Dotyczy postępowania nr 20/PN/2018 w sprawie wyboru Generalnego Wykonawcy II etapu inwestycji polegającego na budowie zespołu trzech budynków mieszkalnych wielorodzinnych z usługami oraz garażami podziemnymi wraz z infrastrukturą towarzyszącą i zielenią, zlokalizowanych przy ul. Juliusza Ordona 5D, 5E, 5F w Warszawie, działka nr ewidencyjny 5/6 obręb 6-05-05, wraz z uzyskaniem decyzji o pozwoleniu na użytkowanie.

(ODPOWIEDZI do pytań z dnia 23.05.2018)

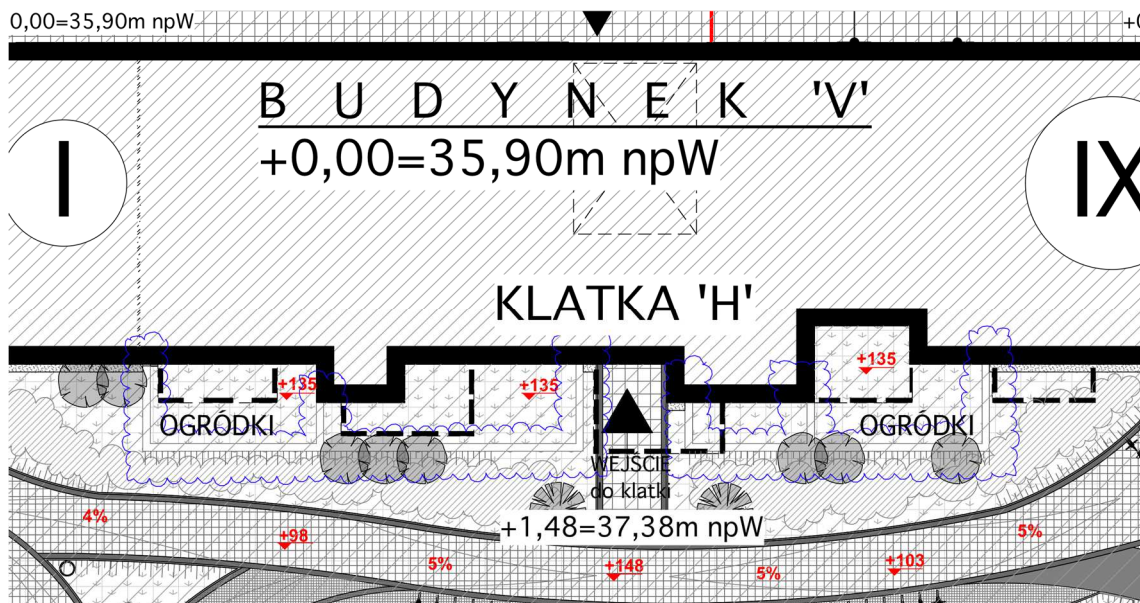
5. Prosimy o informację, gdzie na rzucie zagospodarowania terenu zlokalizowane są gabiony?

Zamawiający wyjaśnia, iż gabiony wydzielają ogródki przy mieszkaniach od terenu patio. Poniżej przykład - oznaczono chmurą w kolorze niebieskim.
